Město Říčany - Osadní výbor Pacov

Vyjádření k návrhu přeložky II/101 Úvaly – Říčany – č. zakázky VPÚ DECO Praha a.s.: 1-0124-01/10

Stanovisko Osadního výboru Pacov k předloženému návrhu PD na přeložení komunikace II/101 Úvaly - Říčany

rekapitulace:

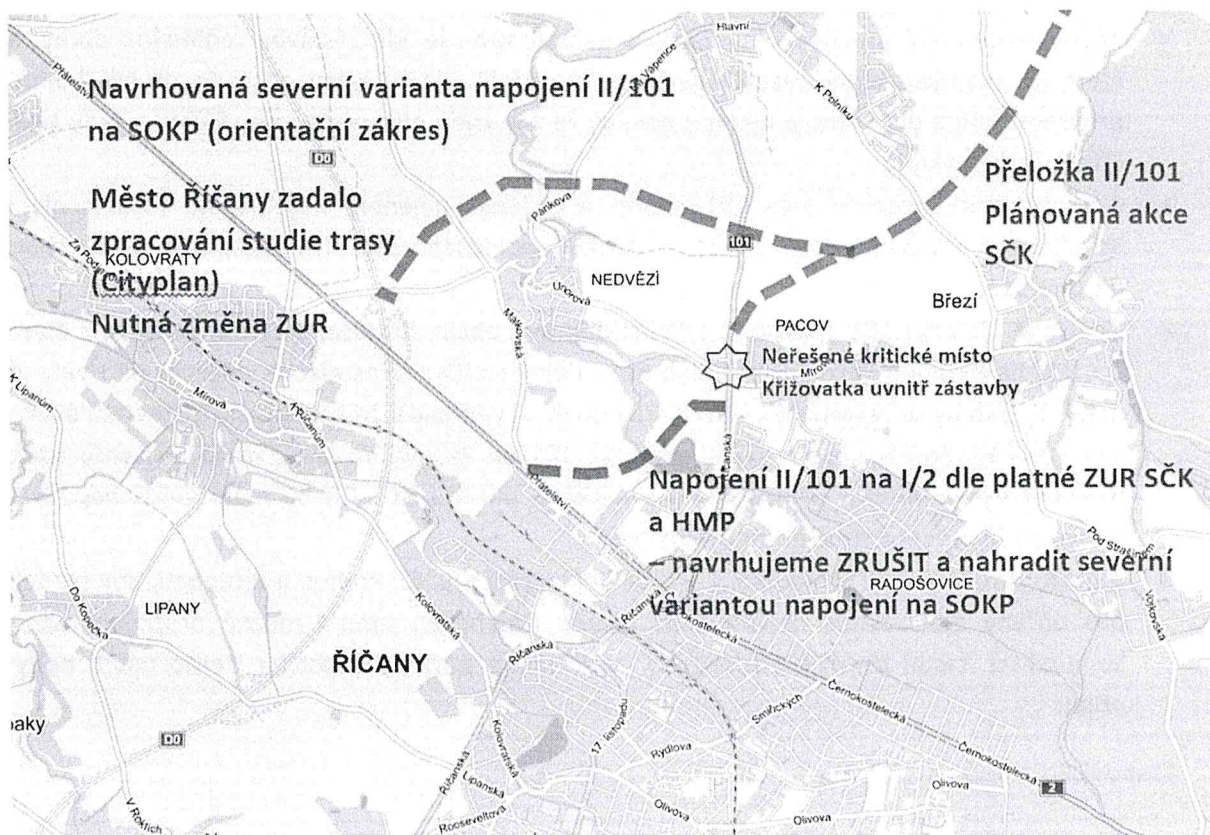
- Když se v roce 2012 vyjadřovalo město k **rekonstrukci 101 od Pacova k Úvalům** vč. její přeložky, souhlasilo město Říčany za podmínky, že bude v rámci projektu řešena rekonstrukce křižovatky U Křížku vč. jejího zkapacitnění, chodníků a bezpečných přechodů pro chodce i cyklisty. V okolí zástavby u této křižovatky pak byl vznesen požadavek na zpracování hlukové studie a doplnění izolační zeleně.

- Předložený projekt rekonstrukce 101 – resp. jeho I. Etapa končí před křižovatkou, II. Etapa začíná za křižovatkou. Křižovatka, kde dochází m.j. k zúžení silnice není vůbec řešena. Protihluková opatření jsou navržena až za obytnou zástavbou obce Pacov.

- Křižovatkou, která prochází obcí Pacov a z obou stran je zde zástavba rodinnými domy, a která již dnes kapacitně nestačí, nedá se zde přejít z jedné části obce do druhé, budou projíždět další a další auta a nikomu nevadí, že zde bydlí občané Pacova, Říčany, a tedy také Středočeského kraje.

- Navržená přeložka 101 významně **odlehčí dopravu obcím Křenice, Sluštice, Škvorec a Zlatá** Ale na Říčany a Pacov, kde pohyb aut z dálnice a Černokostelecké směrem na Úvaly je největší, jako by se zapomnělo, jako by tu nebyly. A v případě, že by nedošlo k otevření úseku 511 D1 – Běchovice před realizací přeložky 101 od Pacova do Úval, **mohl by tento úsek nahradit východní část plánovaného pražského okruhu 511**. To by mělo velmi negativní dopad na životní prostředí občanů v Pacově.
